整理番号	S9025-S9027	サービスキャンペーン開始日	平成23年6月22日
不具合の内容	① 標準装着ETC装置のアンテナの取り付け方法が不適切なため、通信の受信感度が悪く、料金徴収所のゲートが開かない場合がある。 ② 幌の開閉位置を検出するポテンシオメーターの電気的耐久性が不十分のため、電動による幌の開閉が出来なかったり、開閉作動中に停止する場合がある。 ③ オプション装備の後輪専用応急用スペアタイヤを、商品性向上のため前後輪兼用応急用スペアタイヤへ変更する。		
改善の内容	① 全車両、新品のアンテナを改良された方法で取り付ける。 ② 全車両、ポテンシオメーターを対策品と交換する。 ③ 全車両、前後輪兼用応急用スペアタイヤと交換する。		
自動車利用者等に周知させるための処置	ダイレクトメールで通知する。

改善箇所説明図 ①

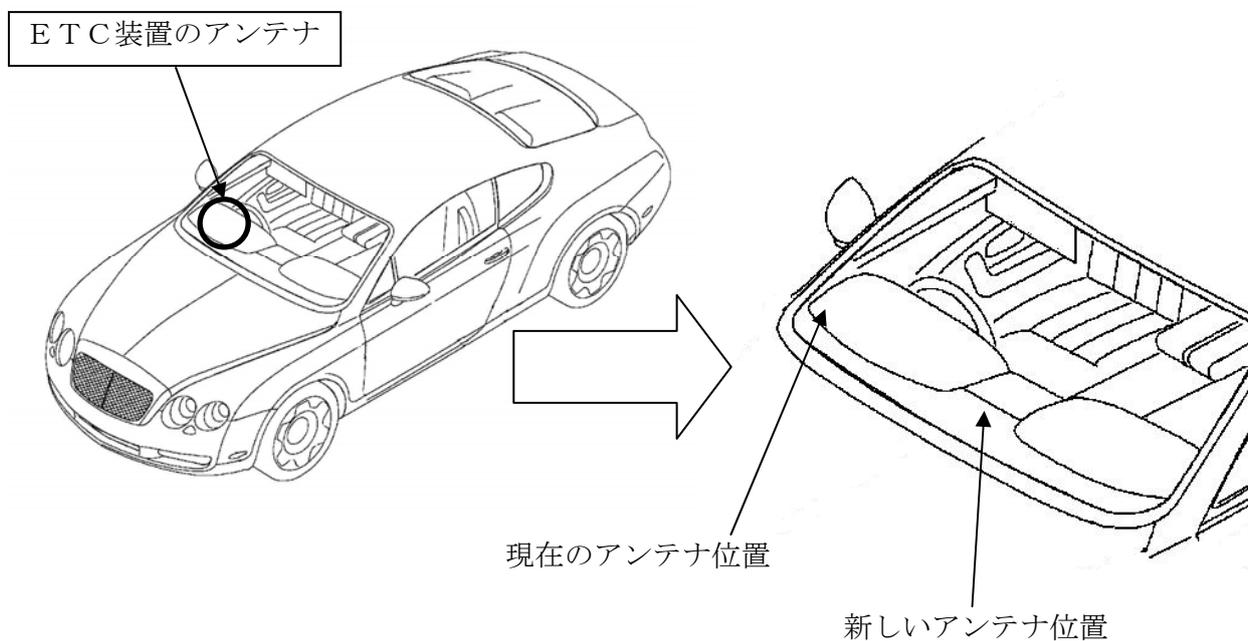
現在、車両右側寄りのダッシュボード内に装着されているアンテナはそのまま残し、新しいアンテナをダッシュボード中央に取り付ける。
なお、アンテナはダッシュボード内の見えない位置に取り付けられている。

不具合の内容

標準装着ETC装置のアンテナの取り付け方法が不適切なため、通信の受信感度が悪く、料金徴収所のゲートが開かない場合がある。

改善の内容

全車両、新品のアンテナを改良された方法で取り付け。

トランクルーム内のフューズボックスに青色のペイントでスポットマークを付ける。

改善箇所説明図 ②

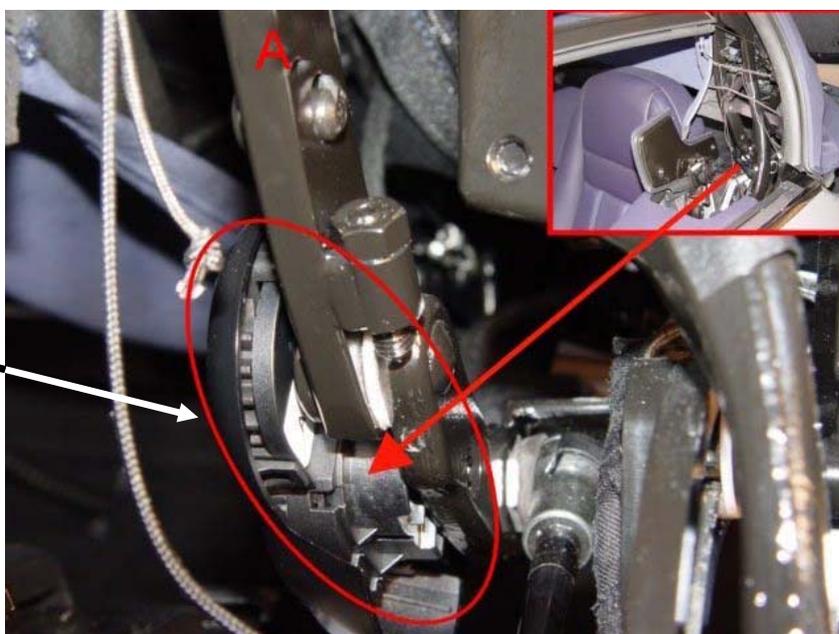
不具合の内容

幌の開閉位置を検出するポテンシオメーターの電氣的耐久性が不十分なため、電動による幌の開閉が出来なかったり、開閉作動中に停止する場合があります。

改善の内容

全車両、ポテンシオメーターを対策品と交換する

トランクルーム内のフューズホルダに白色のペイントでスポットマークを付ける。

改善箇所説明図 ③

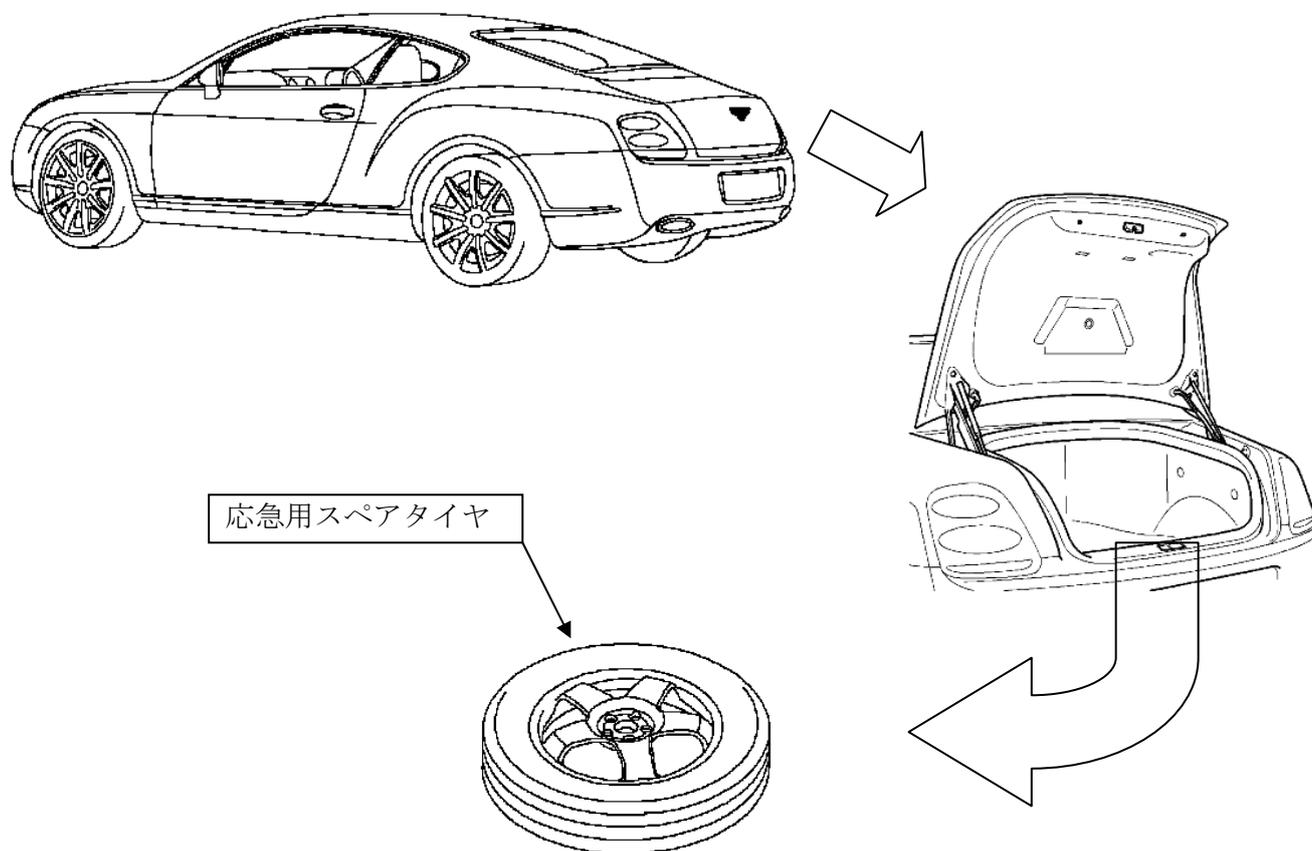
不具合の内容

オプション装備の後輪専用応急用スペアタイヤを、商品性向上のため前後輪兼用応急用スペアタイヤへ変更する。

改善の内容

全車両、前後輪兼用応急用スペアタイヤと交換する。

改良された応急用スペアタイヤには取り付けボルト穴近くに白ペイントスポットマークが付いている。
